TECHNICAL BULLETIN 013

RENAULT 1.5 DCI / INFORMATIE HULPAANDRIJVING / INSTALLATIE

FIG. 1

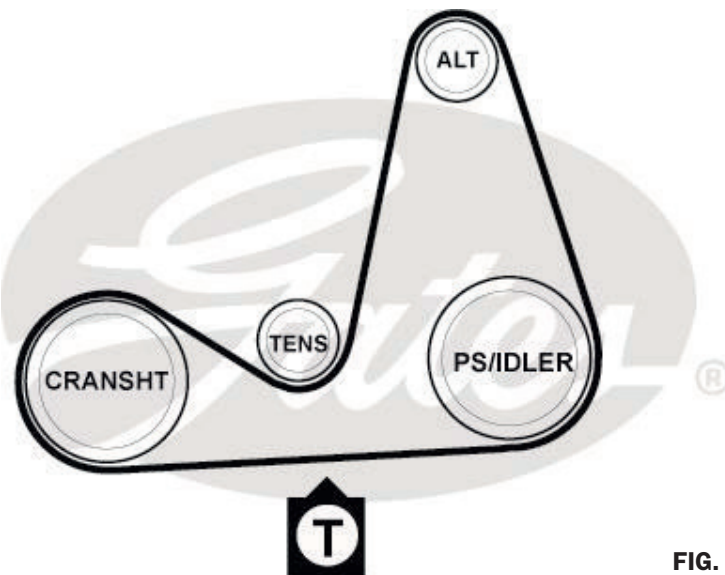
Bepaalde Renault 1.5 dCi-modellen **zonder airconditioning**, geproduceerd tussen juni 2001 en juni 2002, kunnen problemen hebben met de riem voor de hulpaandrijving, als gevolg van spanrolproblemen.

De basisplaat van de spanrol kan vervormen, wat resulteert in verkeerde uitlijning, riemlawaaai en voortijdig falen.

Om dit probleem op te lossen, heeft Renault een technisch bulletin uitgegeven dat adviseert om de oude spanrol (OE-ref. 8200262773, 8200292784), de 2 spanrolbouten (zeskantkop) en de hulpaandrijfriem (OE-ref. 8200020924) te vervangen.

De schijven van deze aandrijving hebben 6 groeven, maar de benodigde riem heeft maar 5 ribben. De groef die het dichtst bij het motorblok zit, moet vrij blijven.

1. Draai de spanrolbouten los.
2. Verwijder de hulpaandrijfriem.
3. Verwijder de spanrolbouten en de spanrol.
4. Installeer de nieuwe spanrol (OE ref. 8200328372).
5. Gebruik 2 nieuwe bouten (OE-ref. 7703002059, zeskantkop).
6. Installeer de 2 bouten (handvast).
7. Installeer een nieuwe Micro-V®-riem 5PK1133 (OE-ref. 8200020924)

8. Breng de riem op spanning: de riem moet harder gespannen worden (met gereedschap Mot. 1638, OE-ref. 0000163800) dan oorspronkelijk het geval was. Meet de spanning in de onderste overspanning, tussen de krukas en de stuurbekrachtigingspomp (of meelooprol voor voertuigen zonder stuurbekrachtiging) (fig. 1).
9. Als de spanning van de riem met de STT-1 gemeten wordt, toets dan het volgende in: 8, 180 (virtuele spanlengte van 180 mm). Bij meten met de Kriket®, moet de spanning 70 kg zijn.
10. Draai nu de bouten vast (36 Nm).
11. Draai de motor 2 omwentelingen met de klok mee.
12. Controleer de spanning en pas deze indien nodig aan.
13. Herinstalleer alle verwijderde onderdelen.
